Vår ref
2023/272-5

Svar på forespørsel om nautisk vurdering om endring av akvakulturlokalitet - 26614 Haug - Kvæfjord kommune - Troms og Finnmark fylke

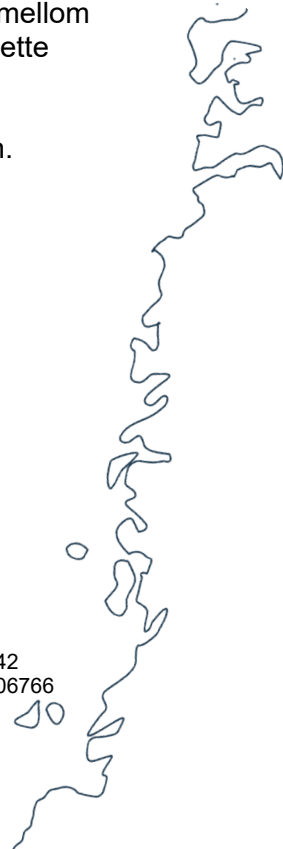
Vi har vurdert konfliktpotensial til nautisk infrastruktur og det etablerte trafikkmønsteret i området med hensikt å ivareta sikkerhet og fremkommelighet på best mulig måte. Dagens konfigurasjon ligger helt i utkanten av hvit sektor sør/sør-øst av Gapøy fyrlykt. Den vurderte konfigurasjonen vil også bli liggende mot utkanten av sektoren til fyrlykta, men får ingen ny relasjon til sjømerket.

Dersom det skulle vise seg at vurderte endring vil utfordre sjøsikkerheten, vil vi bli nødt til å vurdere eventuelle avbøtende tiltak. Det mest aktuelle vil i så måte å flytte grensen mellom grønn/hvit lyktesektor mot vest, slik at hvit sektor blir fri for hindringer. Det betyr at dette tilfellet ikke fordrer omskjerming av lykta ved eventuell lokalitetsendring.

Det vil gjøres en nærmere vurdering ved eventuell søknad om endring av lokaliteten.
